改善箇所説明図

(前照灯裏側)

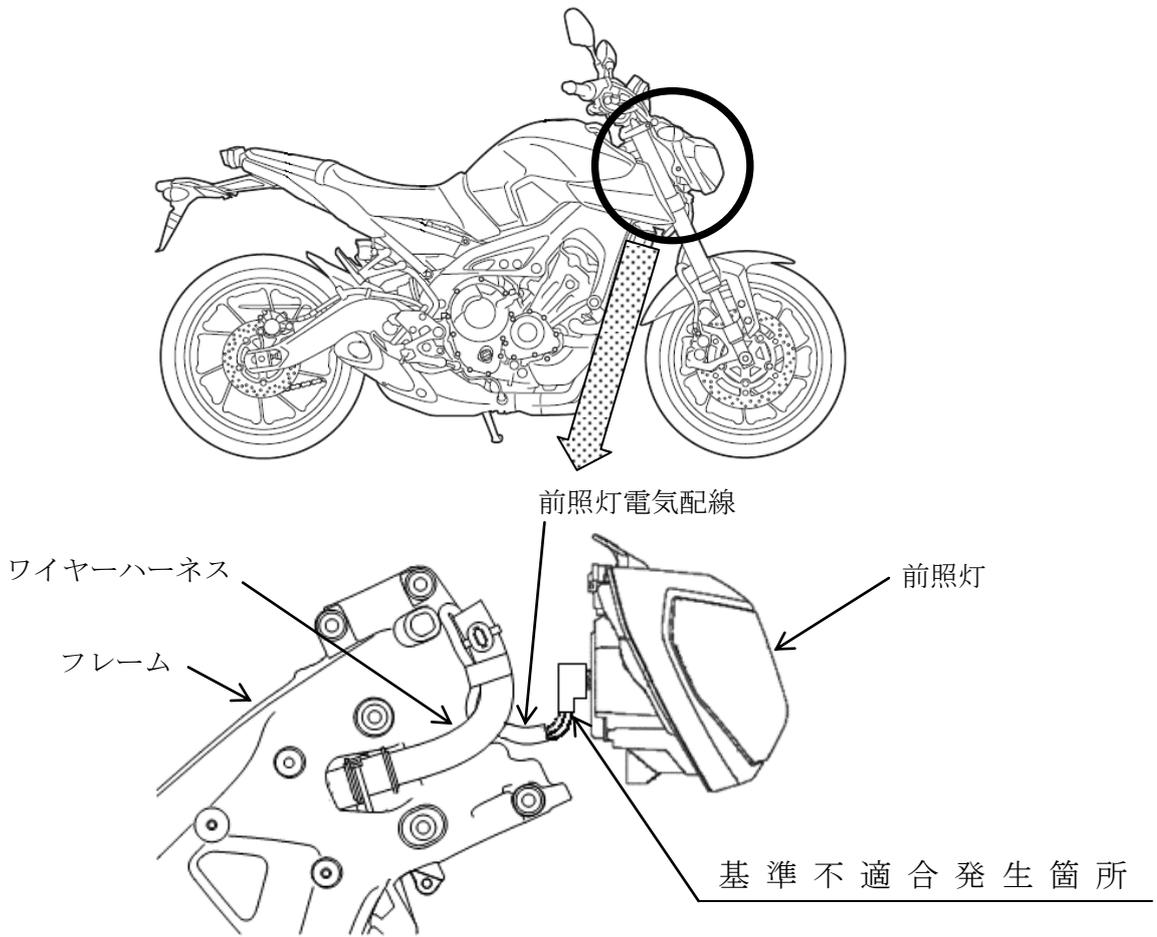
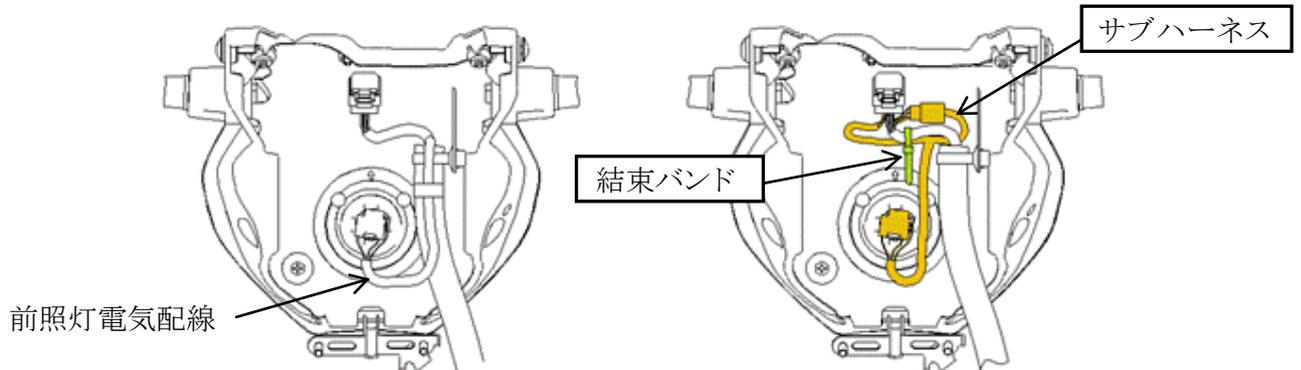
前照灯電気配線の取り回しが不適切なため、ハンドルを左右に動かすことにより電気配線が屈曲するものがある。そのため、そのままの状態で使用を続けると、屈曲が繰り返された電気配線が断線し、前照灯が不灯となるおそれがある。

改善の内容：全車両、前照灯電気配線にサブハーネスを追加し、取り回しを変更する。

識別：サイドスタンドブラケットの取付ボルト下部付近に白ペイントを塗布する。
